**PIECE n°6.1**

*Avis de la MRAe*

**Avis sur le projet d'exploitation  
du Parc éolien des Vignottes  
à Rhèges (10)  
porté par la société Éole des Vignottes**

n°MRAe 2023APGE75

Figure 1 – contexte éolien en septembre 2022

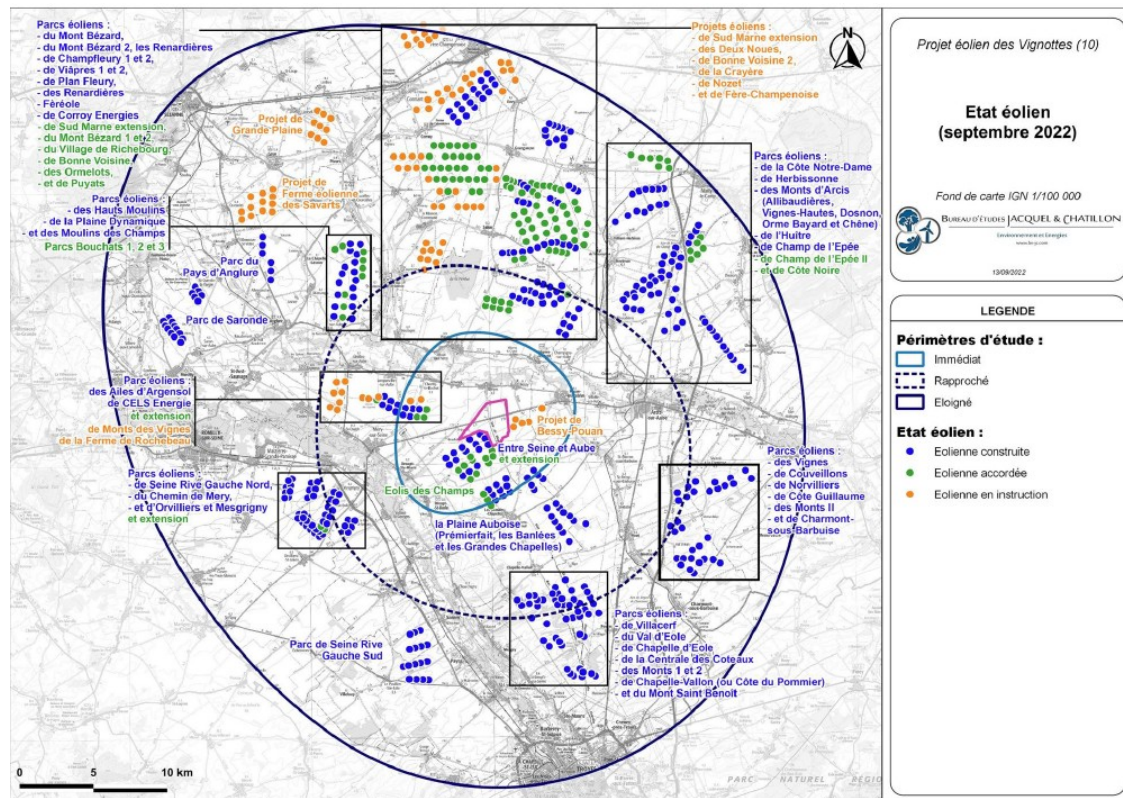
L'Ae regrette cependant que le dossier n'indique pas le résultat du suivi de mortalité aux abords des éoliennes du pétitionnaire actuellement en exploitation dans le secteur de la figure 1 du présent avis.

Pour les chauves-souris, le dossier ne comporte qu'un tableau de mortalité en Europe sur la période 2003-2015, venant de la Société française pour l'étude et la protection des mammifères (SFPEM). L'Ae s'étonne cependant que le dossier ne fasse pas mention du suivi de mortalité des parcs existants du pétitionnaire. Le dossier rappelle en effet que celui-ci dispose actuellement de 2 parcs en exploitation dans le secteur de la figure 1 du présent avis.

***L'Ae recommande de préciser dans le dossier le résultat du suivi de mortalité des éoliennes actuellement exploitées par le pétitionnaire dans le secteur de la figure 1 du présent avis. Elle recommande de plus au pétitionnaire de réaliser une analyse fine des suivis environnementaux post-implantation étendue à l'ensemble des parcs environnants tout en s'assurant de la fiabilité des résultats de ces suivis, en particulier les résultats des suivis de mortalité, afin d'en tirer toutes les conséquences pour proposer des mesures « Éviter, Réduire, Compenser » (ERC) adaptées. Cette analyse, une fois réalisée, devra être transmise aux différents services de l'État concernés.***

**Figure 2 – bloc – diagramme du contexte paysager**

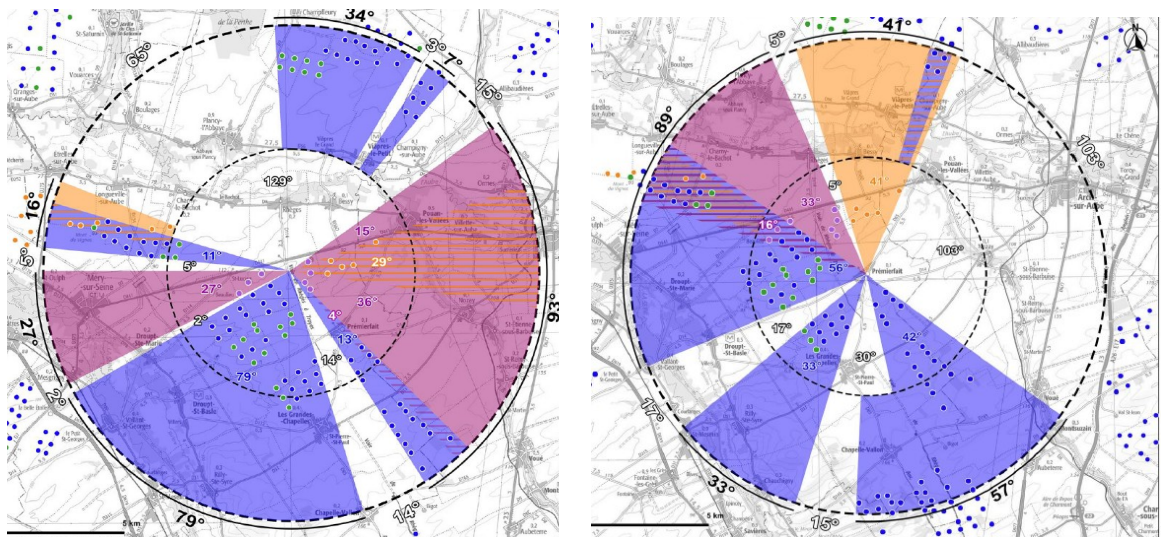
Pour ces villages de plaine, une sensibilité plus ou moins forte existe vis-à-vis du projet. En effet, ces villages sont soumis aux perceptions sur le paysage environnant de plaine, toutefois un certain nombre possède déjà des vues sur l'éolien. Avec la distance, le projet peut aussi bien se mêler aux parcs existants, qu'ajouter de nouvelles éoliennes dans le panorama autour des villages, renforçant le risque d'encercllement.

**Figure 4 – localisation des éoliennes du projet**

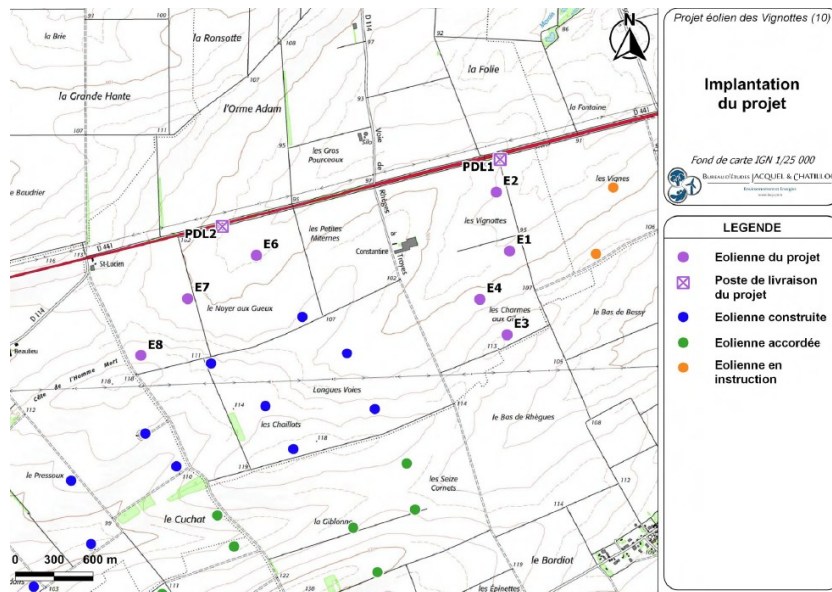
Le projet est situé à proximité d'un couloir de migration principal de l'avifaune. Dans le projet initial, 3 éoliennes situées au nord de la route départementale RD 441 étaient proches du couloir de migration. Elles ont été retirées du projet.
